Val'Tram

Création d'une ligne de tramway

Dossier d'enquête publique

Mémoire en réponse à l'avis de l'Autorité environnementale

Occupation des emprises sur le P+R d'Auriol Saint-Zacharie en phase travaux

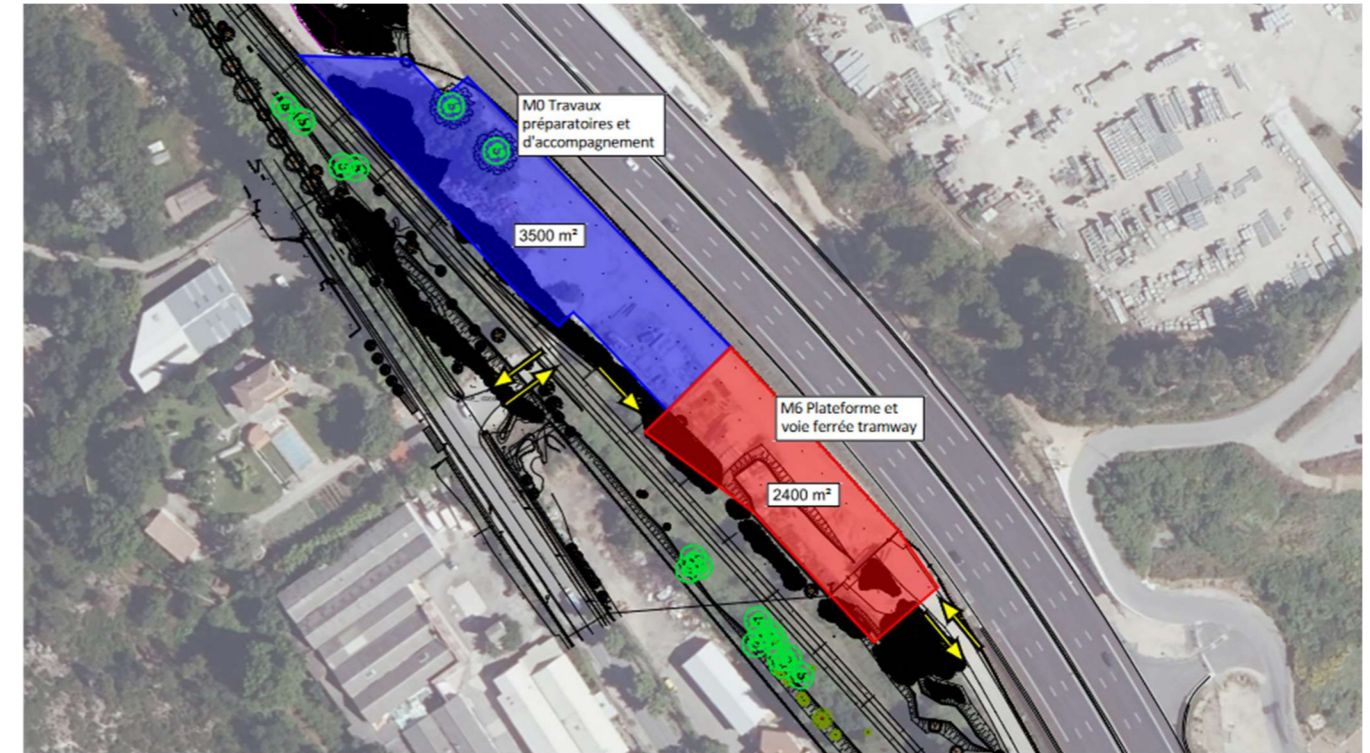
La MRAe recommande d'apprécier le nombre de rotations de camions et les lieux de transit de déblais nécessaires, d'évaluer leurs incidences sur l'environnement et de présenter les mesures prévues pour les éviter, les réduire voire les compenser ».

La principale mesure d'évitement consiste à réutiliser les déblais issus du chantier en matériaux de remblaiement. Ainsi, les évacuations de terres excavées sont réduites, ce qui permet d'éviter les nuisances liées à leur transport (impact carbone, bruit, émissions polluantes).

Le projet Val'Tram s'est donc doté d'un marché qui gèrera une plateforme de tri des matériaux déblayés, en vue d'une réutilisation dans le cadre du projet. Cette plateforme étant située dans l'emprise du projet, sur le P+R Auriol Saint-Zacharie (PK 10+280), les distances parcourues par les camions seront fortement réduites. Un maximum de matériaux sera traité par cette plateforme mutualisée, ce qui permettra de réduire les zones tampons qui seront très ponctuelles et temporaires, dont l'éventuel classement ICPE sera à déterminer. Le caractère linéaire de l'avancement des travaux permet en outre de gérer les volumes dans le temps afin de pouvoir les traiter et réutiliser au fur et à mesure.

Enfin, le plan ci-dessous illustre l'occupation des emprises sur le P+R d'Auriol Saint-Zacharie en phase travaux, avec le marché « Travaux Préparatoires et d'accompagnement » qui gèrera la plateforme. Il lui a été mis à disposition la surface la plus importante afin de maximiser sa capacité de retraitement.

Localisation de la rampe Valdonne

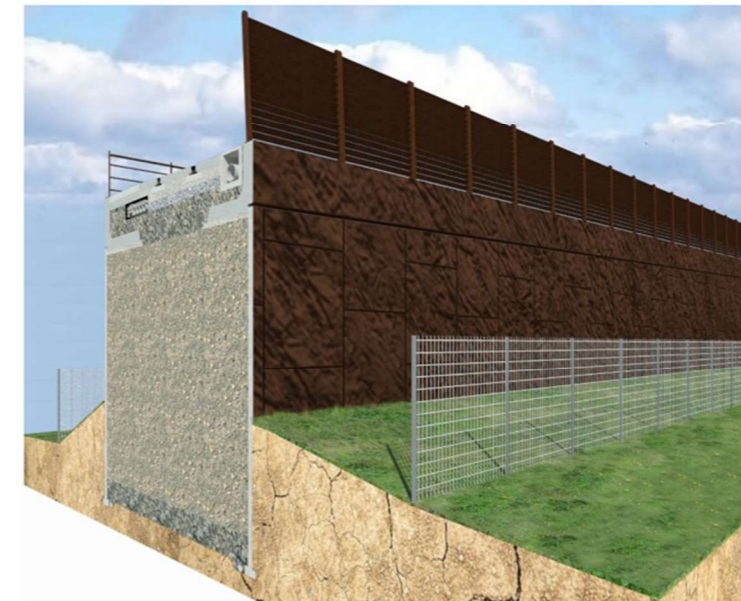
La MRAe recommande d'analyser les impacts visuels de la rampe de Valdonne depuis les habitations proches et de proposer des mesures paysagères pour intégrer les hauts soutènements créés. »

Coté Nord, il est prévu un pare-vue en réhausse des murs

Pour pallier les impacts visuels de la rampe, il est proposé la mise en place d'un parement sombre et de plantations sur les deux faces de l'ouvrage, illustrés sur les images ci-après.

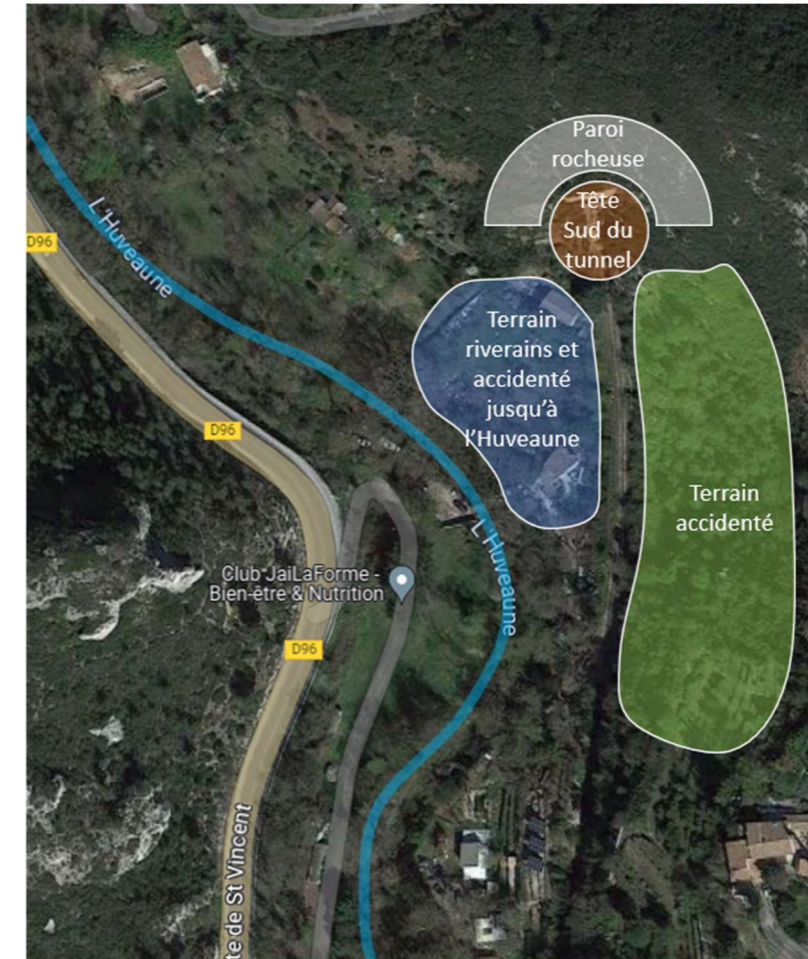
- **Tunnels : rendre la voie carrossable entre chacune des têtes des tunnels et les points d'accès routiers les plus proches et créer des aires de manœuvre à chaque tête de tunnel.**

Le tracé présente trois tunnels : celui de Pont de l'Etoile, celui de Roquevaire et celui du croisement de l'A52. Les deux premiers correspondent à d'anciens ouvrages, voûtés, qui étaient exploités avec la voie Valdonne lorsque cette dernière était encore active. Celui de l'A52 présente des dimensions bien plus hautes et larges pour un linéaire moindre.

- Tunnel de Pont de l'Etoile** : situé 100 mètres environ au Nord du parking relais de Pont de l'Etoile.
Côté tête Sud : sa tête Sud se présente entre deux parois rocheuses, précédées d'un pont rail sous lequel se trouve l'accès au parking, puis la voie est encadrée de talus avant de retrouver l'accès SDIS créé à l'extrémité Nord du parking. Une aire de retournement est donc impossible à aménager. La voie n'a par conséquent pas été prévue carrossable.
Côté tête de tunnel Nord, le chemin du Barbouillet se situe à 140 mètres et constitue l'accès le plus proche. Là aussi le relief ne permet pas d'aménager d'aire de manœuvre, le tracé étant là encore situé entre parois rocheuses sur une soixantaine de mètres.
